CAAC 适 航 指 令

编号: CAD2004-MULT-38

一. 标题: 检查/更换热水壶

本适航指令适用于LERMER GmbH公司(前身为LERMER公司)生产的热水壶。件号为L13471,L13471-05,L13471-11,L13471-19或者型号为1010099-6,1010099-10,1010099-6.1,1010099-6.2。这些热水壶装于但不限于空客A300,A310,A300-600,A318,A319,A320,A321,A330和A340飞机(不限于所列机型)。

附图

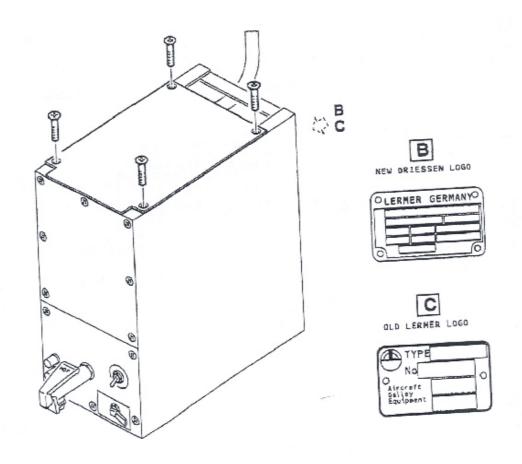
检查位于热水壶后端辨别牌上的标识。

- 1) 若新的DRIESSEN标识存在(见附图),不需要进行其它工作,直接进行步骤C。
- 2)若旧的标识存在,按如下检查热水壶的过热保护(参考LERMER GmbH公司CMM25-30-31第300页)。
- --若有4个或更多的电接头连接,在设备标签附近刻上"已完成AD F-2004-132"然后进行步骤C。
 - 一若少于4个电接头连接,报废热水壶并安装一个适航的热水壶。
- (2) 若没有安装以上提到的件号和型号的热水壶,不需要进行其它工作,直接进行步骤C。
 - (C) 根据相应的飞机维护手册测试并关闭。
- 注:对于安装在空客飞机上的热水壶,若执行了相应的服务通告也可视为完成了本适航指令的要求。相应的空客服务通告有A300-25A0474, A310-25A2146, A300-25A6170, A320-25A1299,
